改善箇所説明図

電動パワーステアリング
コントローラ

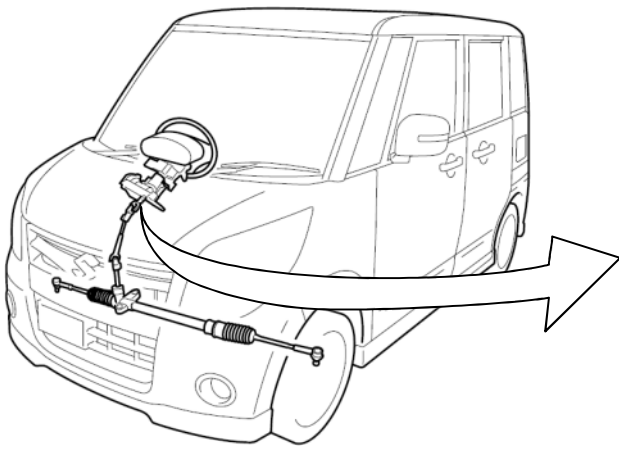
基準不適合発生箇所

電動パワーステアリングのコントローラに接続される電気配線(a)の固定方法が不適切なため、走行時の車両振動等によりコントローラと電気配線のコネクタ部(b)の端子が摩耗して絶縁物が生成され、導通不良に至ることがある。そのため、警告灯が点灯するとともにパワーステアリングのアシスト機能が停止し、ステアリングの操作力が増大するおそれがある。

全車両、電動パワーステアリングコントローラを新品に交換するとともに、ブラケットを追加して、電気配線をクランプでブラケットに固定する。

識別： エンジンルーム内の車台番号打刻位置下側に水色のシールを貼付する。
